Výsrava výtlučů za použití turbomechanizmů – označení pracovního místa, práce v obci:

Priloha č. 3 k výkresu
MÚA 11.29.24 / 2023
MĚSTSKÝ ÚRAD CHEB
odbor stavební
a životního prostředí
7.11. 2023

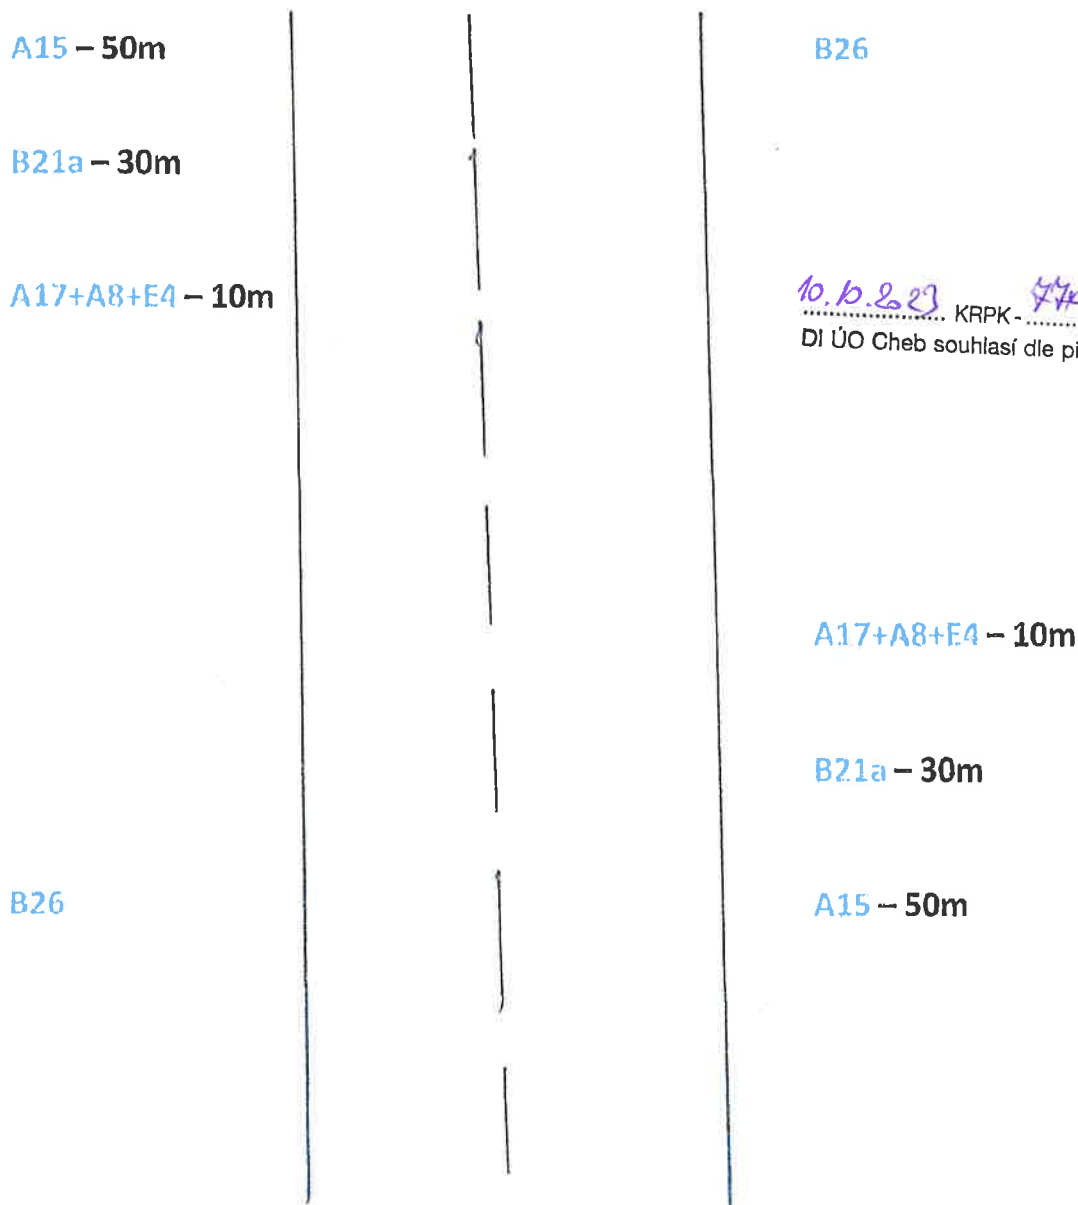
10.10.2023 KRPK-77042 / ČJ-202-190206
DI ÚO Cheb souhlasí dle přiložené situace

Pokud je v opravovaném úseku plná středová čára, která sama o sobě zakazuje předjíždění, je možné PDZ B21a vynechat.

PDZ by mělo být po každé křižovatce zopakováno, platnost PDZ, pokud nebude v daném úseku křižovatka je 2km. Po té je nutné značení rovněž zopakovat (obnovit)

Výsrava výtluků za použití turbomechanizmů – označení pracovního místa, práce mimo obec:

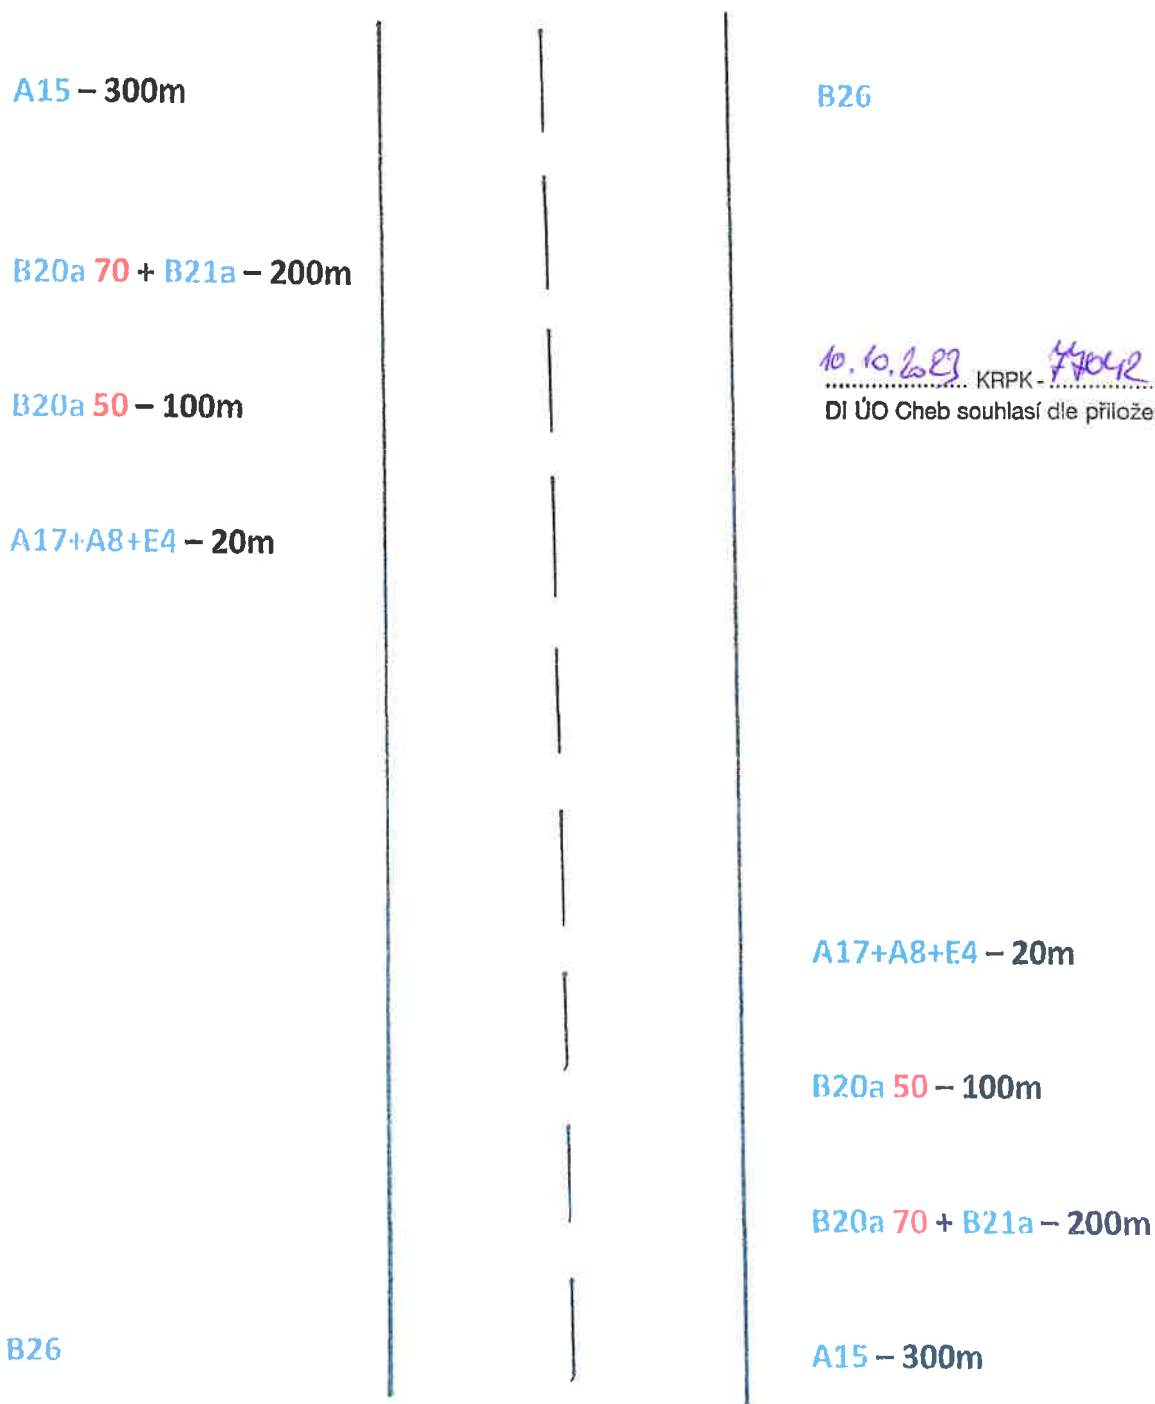
Pokud je v opravovaném úseku plná středová čára, která sama o sobě zakazuje předjíždění, je možné PDZ B21a vynechat.

PDZ by mělo být po každé křižovatce zopakováno, platnost PDZ, pokud nebude v daném úseku křižovatka je 2km. Po té je nutné značení rovněž zopakovat (obnovit)
